监 理 通 知 单

工程名称：徐州闽商石材市场管理有限公司屋顶分布式光伏电站项目

编号：ZHJL-MSSC-020

事由：关于现场施工安全及质量问题

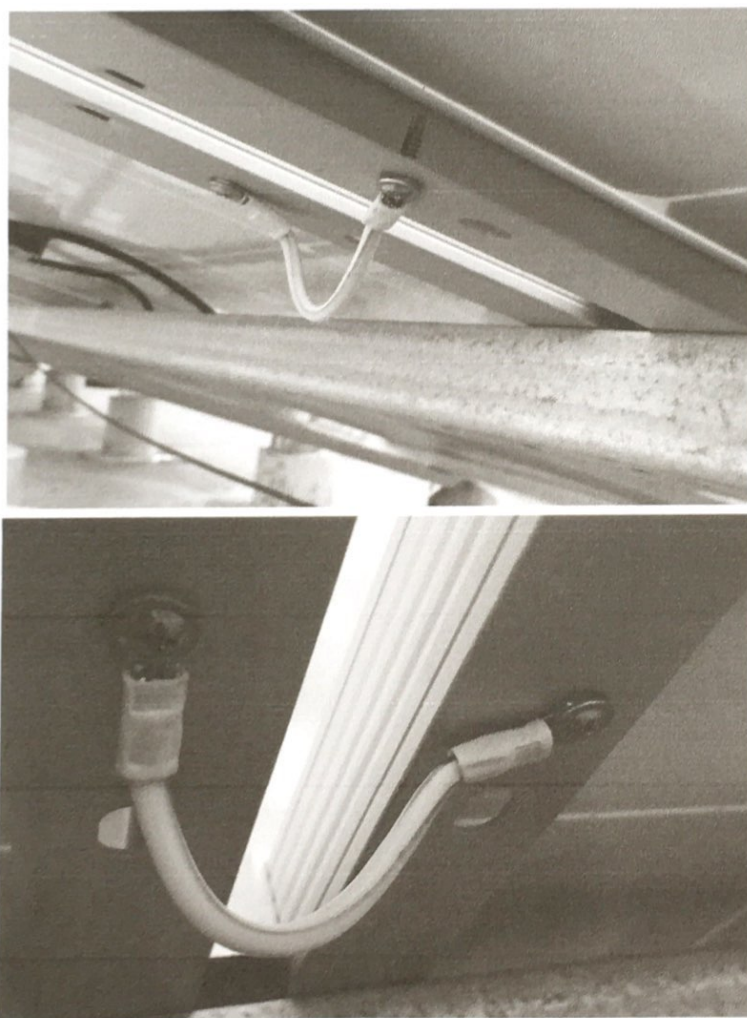
今日现场巡视发现现场平屋面组件接地线安装过程中未使用预留接地孔连接，而是另行在组件上打孔安装，极易造成光伏组件损坏。

以上问题希望贵方重视，于3日内拿出整改方案并进行整改完毕，后报业主、监理验收。
